监 理 工 作 联 系 单

工程名称: 天合肥城石横镇 150 兆瓦农光+渔光互补项目(二期 70 兆瓦) 编号: JL-C03-009

事由: 关于储能站施工事宜

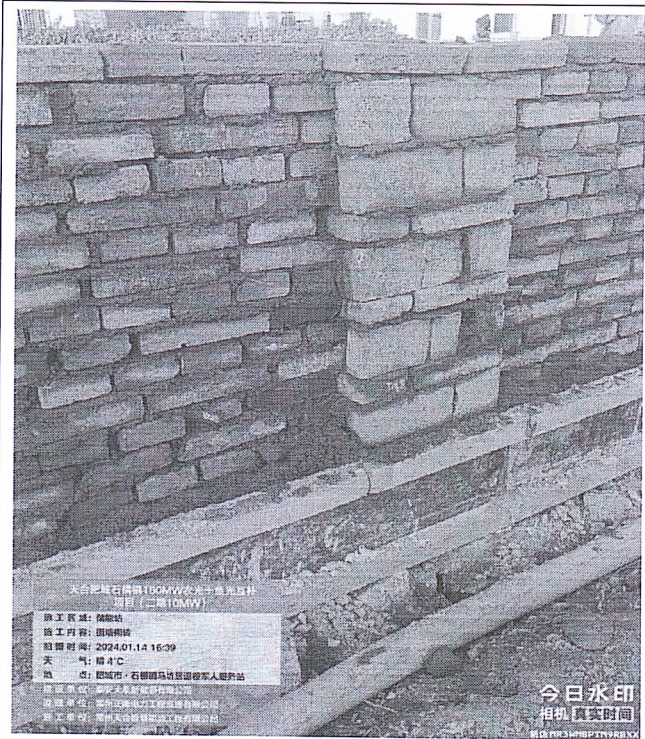
1、2024 年 1 月 14 日监理巡查发现, 你单位施工的二期储能站围墙施工时围墙基础垫层未按图纸施工, 要求你单位提供设计变更。你单位未提供钢筋、砌筑砂浆配合比、沙、水泥、砖块等材料的送检报告, 提供送检报告合格后方可施工。围墙砌砖时发现掺杂红砖, 不符合图纸相关规范要求。消防水泵就位后倾斜, 要求总包单位针对倾斜原因提出整改方案, 消除安全、质量隐患。
